Mission régionale d'autorité environnementale
ÎLE-DE-FRANCE

**Avis délégué
sur le projet de renouvellement urbain
du quartier Bois l'Abbé à Champigny-sur-Marne
(Val-de-Marne)**

N° 008244AP/A P
du 10/04/2026

Illustration 3- Relocalisation du groupe scolaire au niveau de l'avenue Salvador Allende. (À droite de « Nouvelle rue », la médiathèque) (5 - Plan général des travaux, p. 2).

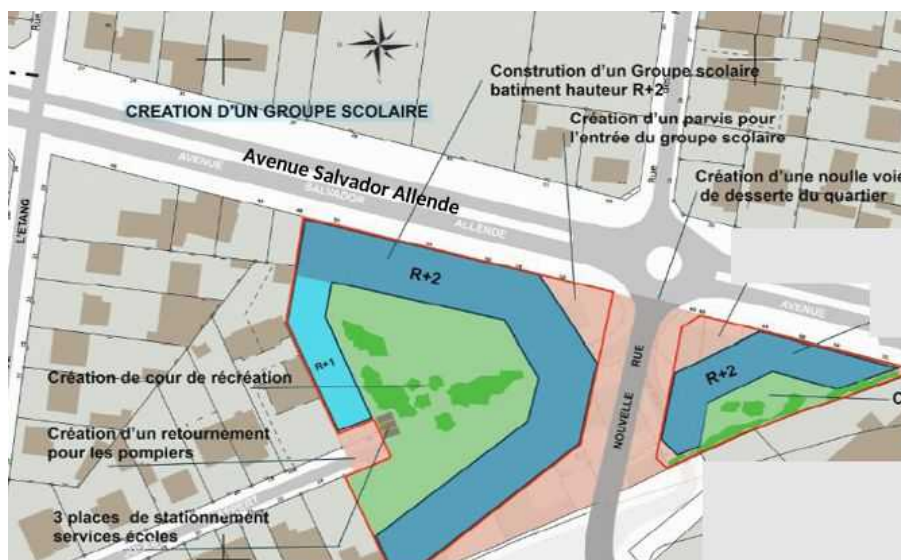
Le groupe scolaire Solomon a été placé dans un des endroits les plus exposés au bruit, et un bâtiment longe l'avenue Salvador Allende. Aucune mesure d'évitement ((déplacement de ce bâtiment vers l'intérieur, mur anti-bruit, etc.) ou de réduction effective n'est prévue.

(2) L'Autorité environnementale recommande de renforcer la démarche éviter-réduire-compenser pour que le projet ne soit pas à l'origine d'une augmentation significative du nombre d'habitants exposés aux nuisances sonores, susceptibles d'impact sur leur santé, et de prévoir des mesures spécifiques pour le groupe scolaire Solomon.

Illustration 4- Modification de la voirie (Pièce 02, p. 21, voies légendées par la MRAe).

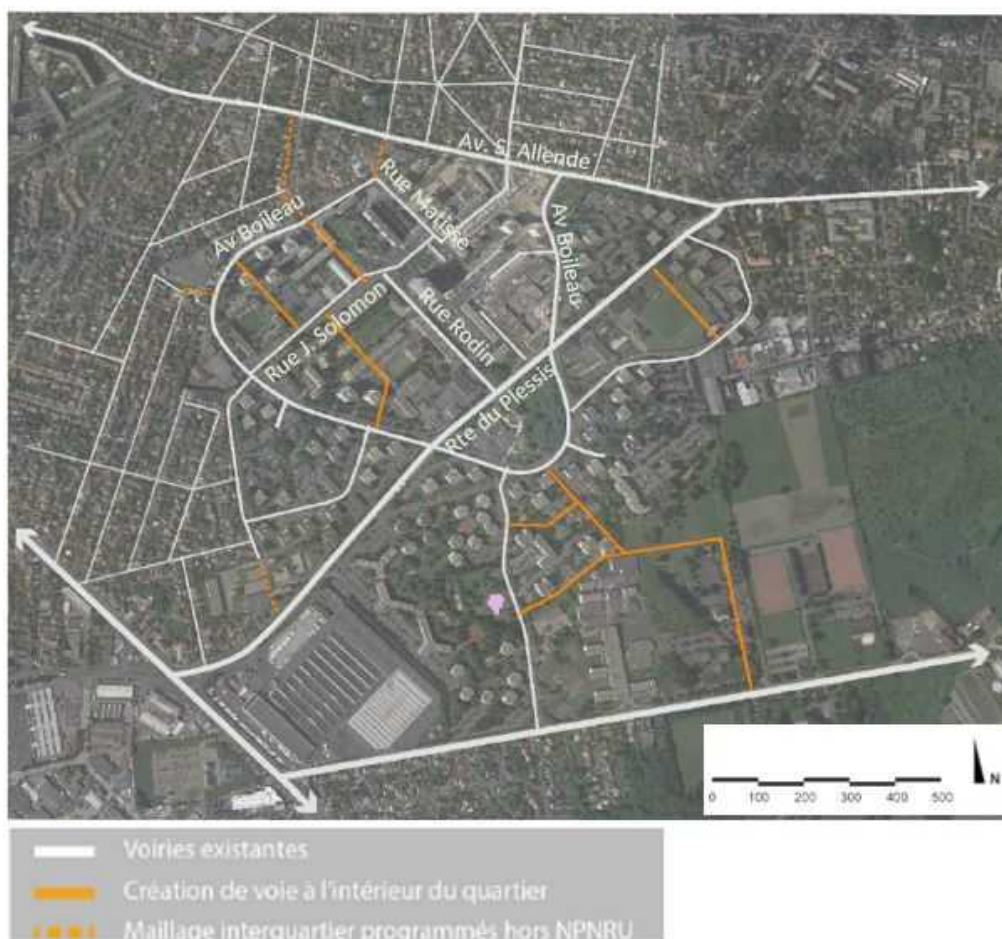
La circulation sera modifiée par des suppressions de voies hors projet, et la création de trois voies dans le périmètre projet : deux voies « Solomon - Boileau » côté nord-ouest et une voie « Solomon - mail Rodin (piéton) - Boileau » côté sud, ce qui aura un impact sur le bruit et les concentrations de polluants atmosphériques locaux. Les voies supprimées entraînent un report de trafic sur la rue Rodin : 70 % supplémentaires, tandis que les nouvelles voies permettent de diminuer le trafic d'environ 69 % rue Solomon, de 20,3 % rue Matisse, et d'environ 25 % rue Boileau sud (Pièce 04, p. 169-170).

Illustration 6- Cartographie sonore de l'état projet en Lden et en Ln (Pièce 04, p. 230 et 231).

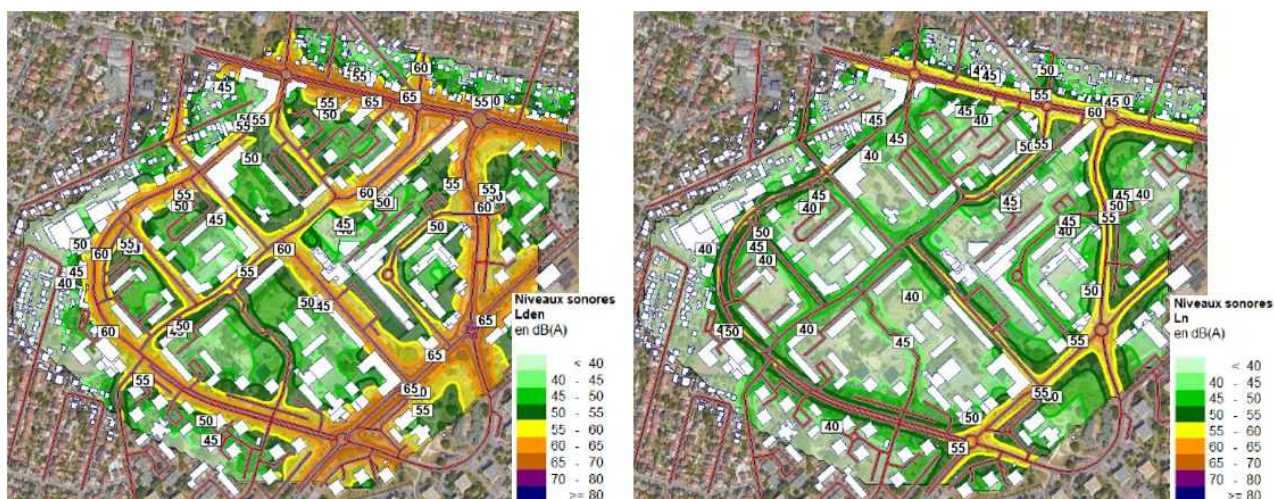
Entre la situation initiale et la situation future, on observe une augmentation des niveaux sonores sur toute la journée (Lden) et de nuit (Ln) à proximité des nouvelles routes créées (voir également les figures 93 et 94, différences de niveaux sonores entre la situation initiale 2024 et la situation future 2035, pièce 04, p. 232 et 233). Le pétitionnaire indique que « les seuils de Lden et Ln définis par l'Organisation mondiale de la santé en façade sont respectés dans la situation existante 2024 pour environ respectivement 82 % et 85 % des façades [en corollaire, seuils non respectés pour respectivement 18 et 15 % des façades] et dans la situation future 2035 pour environ respectivement 69 % et 71 % des façades [en corollaire, seuils non respectés pour respectivement 31 et 29 % des façades]. Ceci en considérant les façades comme des entités et non leur longueur. [...] Ainsi un quasi-doublement du nombre de façades exposées à des bruits potentiellement gênants [...] est prévisible. Ceci est principalement induit par l'ajout de nouvelles routes, l'augmentation du trafic routier et l'ajout de nouveaux autobus dans la zone » (Pièce 04, p. 238).

S'agissant de la démarche éviter-réduire-compenser, l'Autorité environnementale estime que la démarche est insuffisante et n'est pas proportionnée au niveau d'enjeu. Le pétitionnaire prévoit une mesure de réduction (MR38) effectivement concernant l'isolement des façades, qui est de fait une obligation réglementaire. La mesure ME7 propose de réduire le bruit à la source « Il est possible de prévoir des modèles d'autobus induisant des niveaux sonores peu élevés » ou encore des enrobés phoniques, la synchronisation des feux de circulation, la réduction de la vitesse, et l'orientation des bâtiments (Pièce 04, p. 239 à 243). L'Autorité environnementale souligne que ces mesures ne sont que proposées, sans qu'un engagement du pétitionnaire ne semble acté à ce stade. Il est noté que des « mesures de compensation peuvent être mises en œuvre pour améliorer le cadre de vie des résidents » (Pièce 04, p. 243 et 244), mais ces mesures de réduction auront pour certaines peu d'efficacité pour réduire le bruit (création d'espace vert), et ne font pas l'objet d'une traduction opérationnelle. Il en est de même pour le suivi (MS3) qui « recommande » une gouvernance et une participation citoyenne (Pièce 04, p. 244).

Illustration 8- Carte de concentrations moyennes annuelles modélisées pour le NO₂, situation 2035 avec projet. Le futur groupe scolaire (relocalisé) est situé au point n°18 (Pièce 04, p. 191).

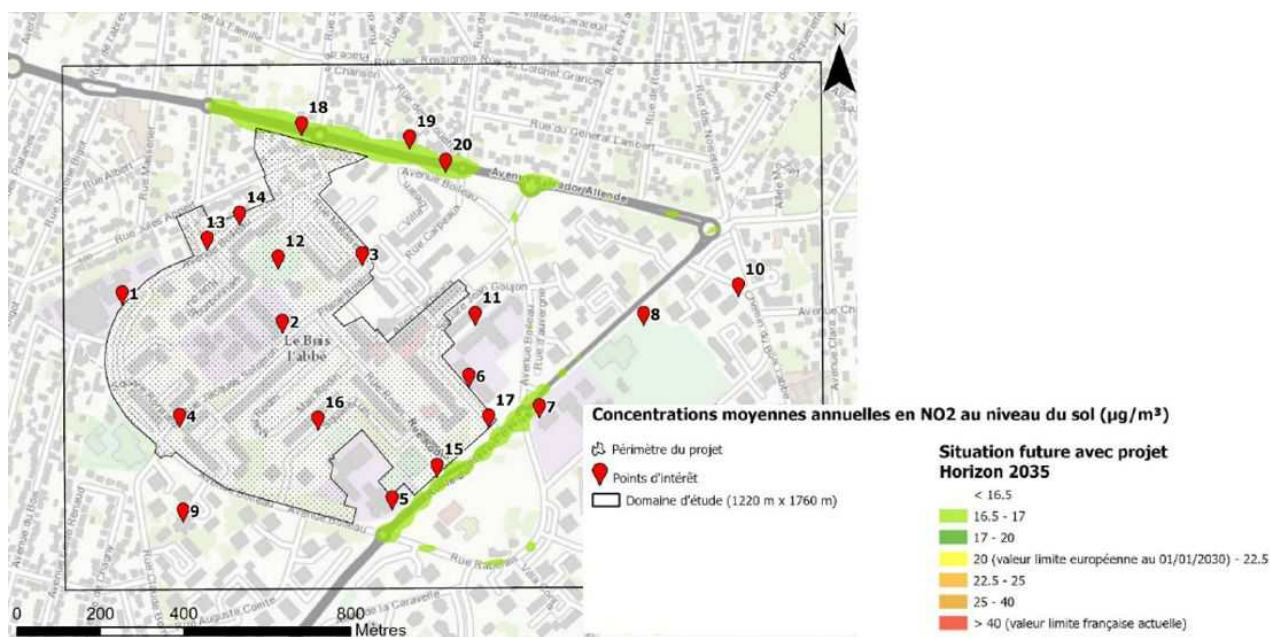
Des mesures de réduction sont présentées : encouragement du report modal vers les transports en commun et mobilités actives pour réduire les émissions liées au trafic automobile¹¹, intégré dans la conception du projet, l'implantation de zone tampons végétalisées, positionnement des pièces de vie, comportant des ouvertures généralement plus larges du côté opposé à la voirie, éviter les logements en rez-de-chaussée côté rue, mise en place d'une VMC (ventilation mécanique contrôlée) double flux comprenant une filtration de l'air entrant, mise en place de panneaux filtrants (Pièce 04, mesures ME6, MR33, 34 et 35, p. 220 à 222). L'Autorité environnementale souligne que les mesures MR33 à MR35 ne sont pas présentées comme faisant partie du projet mais comme des possibilités.

(3) L'Autorité environnementale recommande de s'engager à réaliser les mesures de réduction d'exposition aux polluants atmosphériques qui ne sont présentées que comme des possibilités, en particulier au niveau du groupe scolaire, de s'engager également en faveur de l'amélioration cadencée de la desserte en transports en commun vers les principales gares principales du réseau ferroviaire francilien.
